改善箇所説明図①、②

改善箇所説明図③

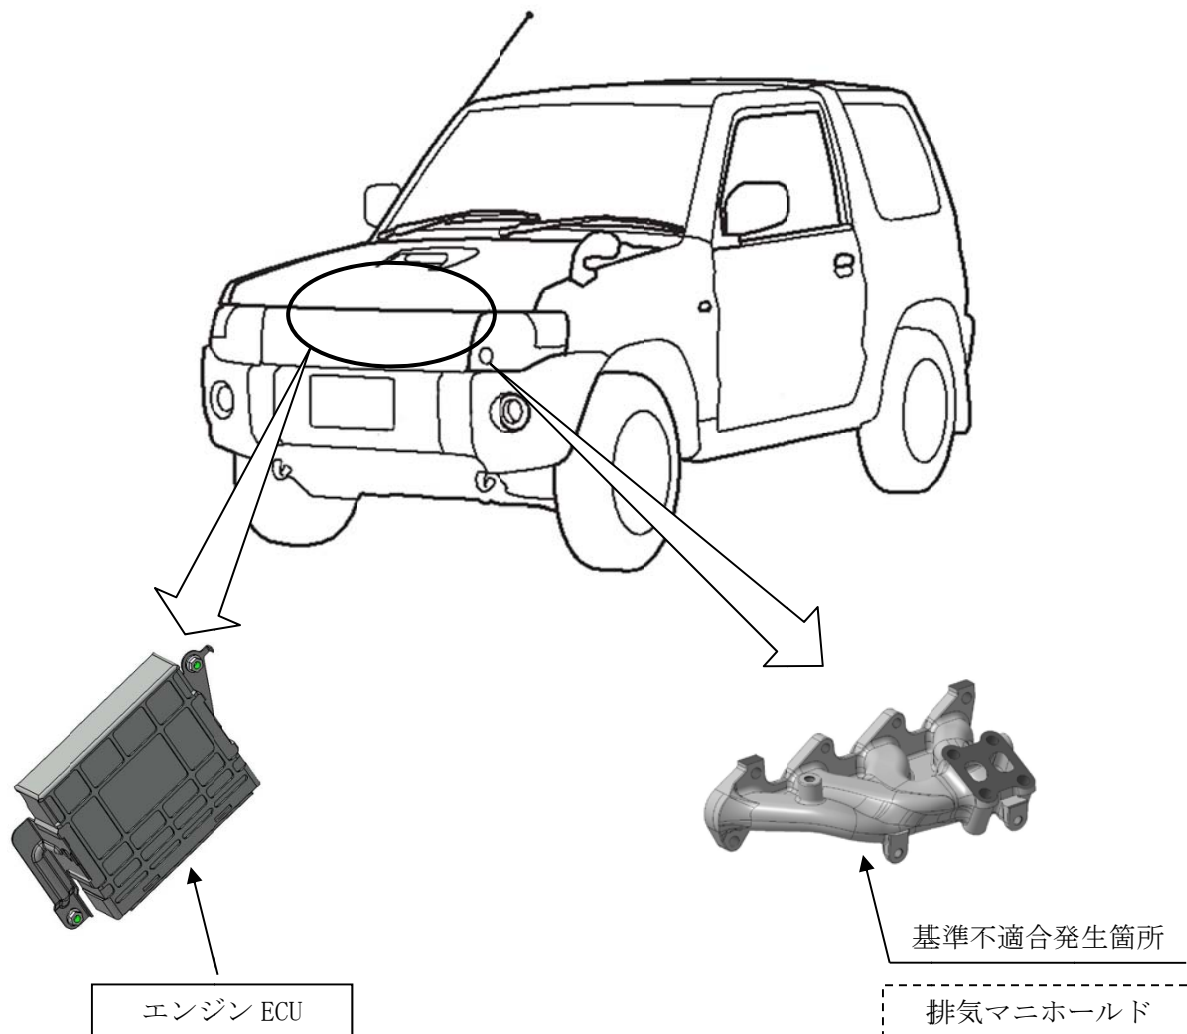
- ①過給機付車のエンジンECUの制御プログラムにおいて、燃料噴射量の設定が不適切なため、中高回転・高負荷域で走行すると排気ガス温度が著しく高くなることもある。そのため、そのまま使用を続けると熱疲労により排気マニホールドに亀裂が生じ、排気ガス漏れに至るおそれがある。
- ②過給機付車のエンジンECUの制御プログラムにおいて、ノッキングの制御データが不適切なため、ノッキングを誤検知し、点火時期が遅れ、排気ガス温度が著しく高くなることもある。そのため、そのまま使用を続けると熱疲労により排気マニホールドに亀裂が生じ、排気ガス漏れに至るおそれがある。

- ①全車両、エンジンECUの燃料噴射量制御プログラムを対策仕様書き替え、またはエンジンECUを対策品に交換する。また、全車両、排気マニホールドを新品に交換する。
- ②全車両、エンジンECUのノッキング制御プログラムを対策仕様書き替え、またはエンジンECUを対策品に交換する。また、全車両、排気マニホールドを新品に交換する。

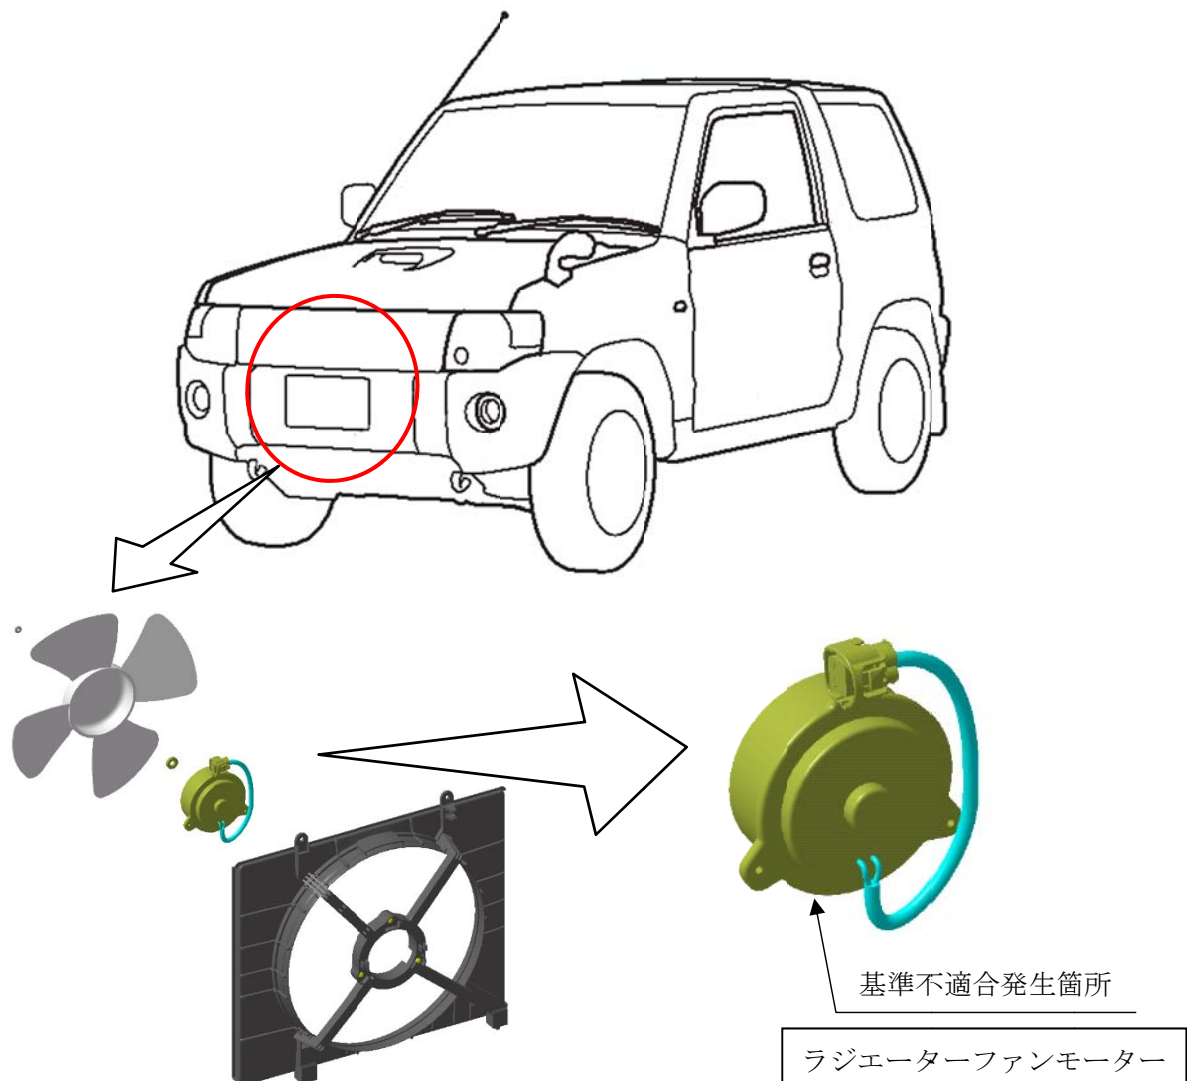
ラジエーターファンモーターにおいて、ブラシの材質が不適切なため、ブラシが吸湿して膨張することにより、接触不良となり、ラジエーターファンモーターが停止することがある。そのため、エアコンの効き不良や冷却水の水温上昇が生じ、そのまま使用を続けると、オーバーヒートやエンストに至るおそれがある。

全車両、ラジエーターファンモーターを対策品に交換する。
